工程指示 / 要求簡箋(E.I.)

工程指示編號：EI/3217/21

工程名稱：青衣明翹匯

工程項目：單元件幕牆 - 訂購雙面貼(只用於 17 樓轉換層位置)

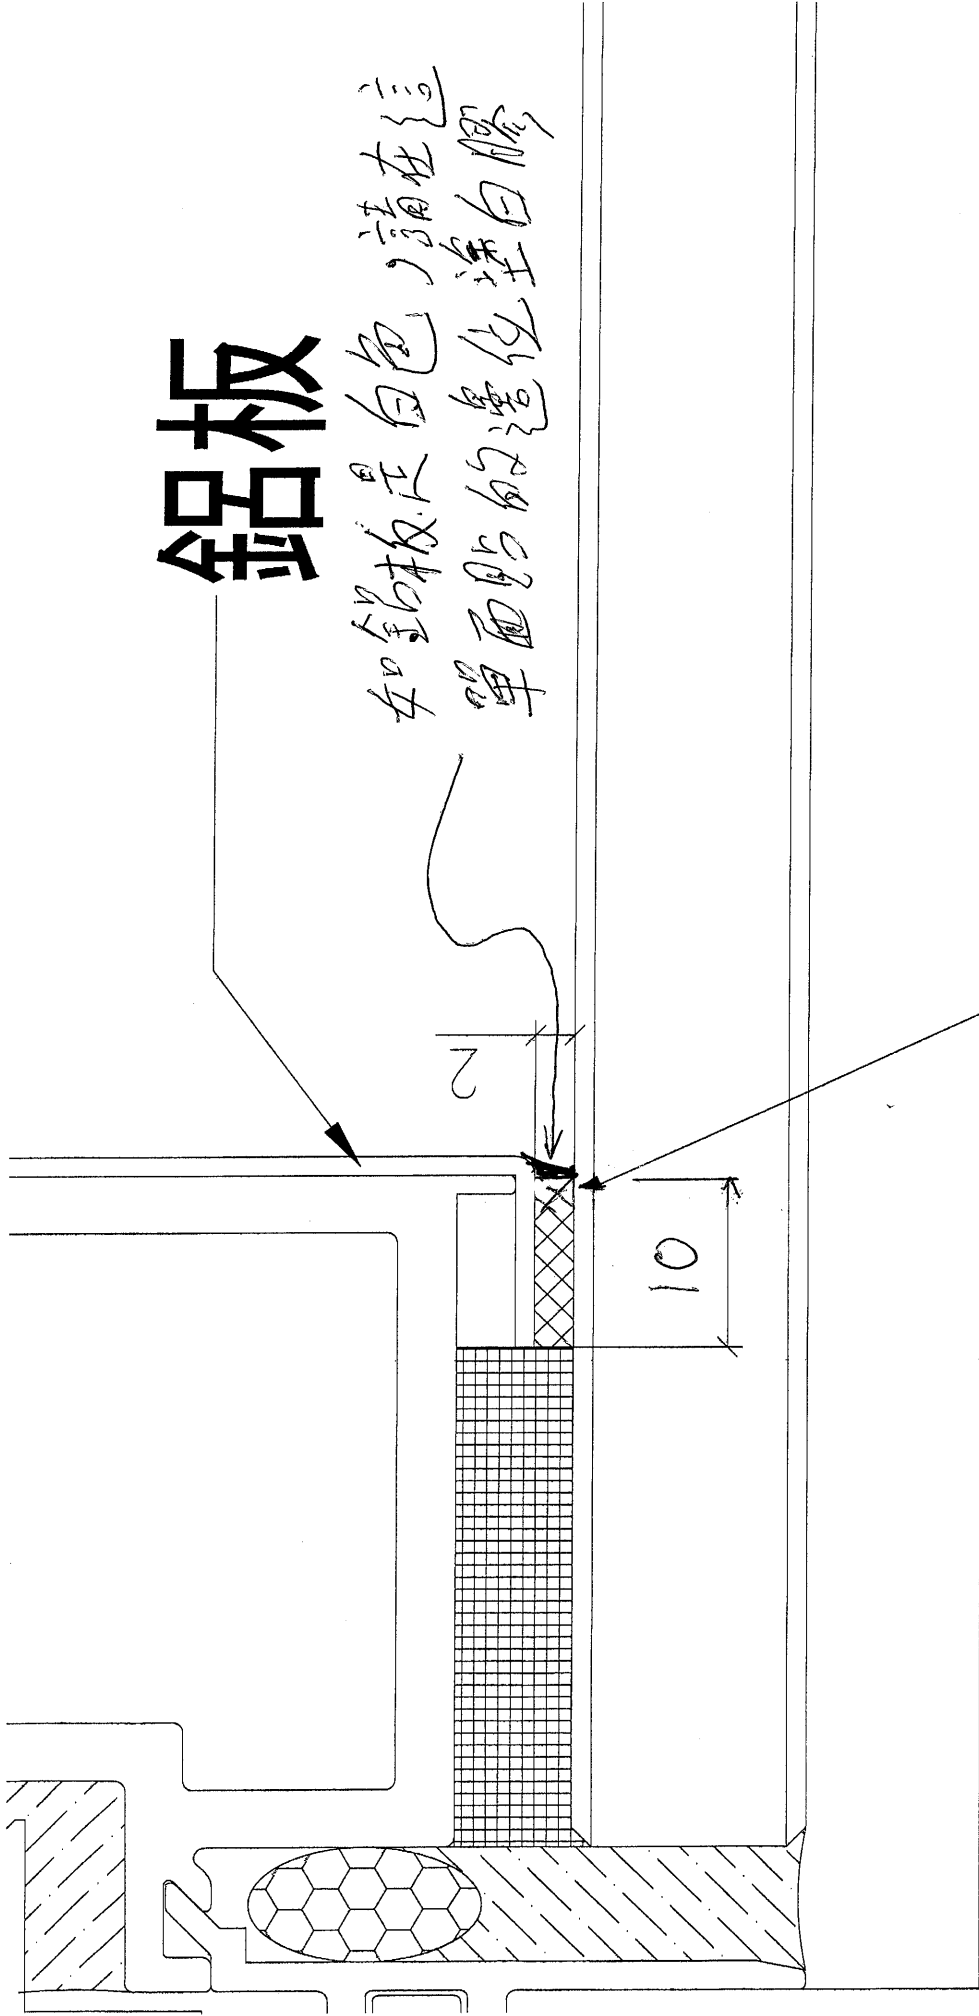
內容：改用廠倉存 10x2 單面(黑色)

如鋁板是白色，請在這
單面貼的邊位塗白膠

只是用於17樓轉換層位置
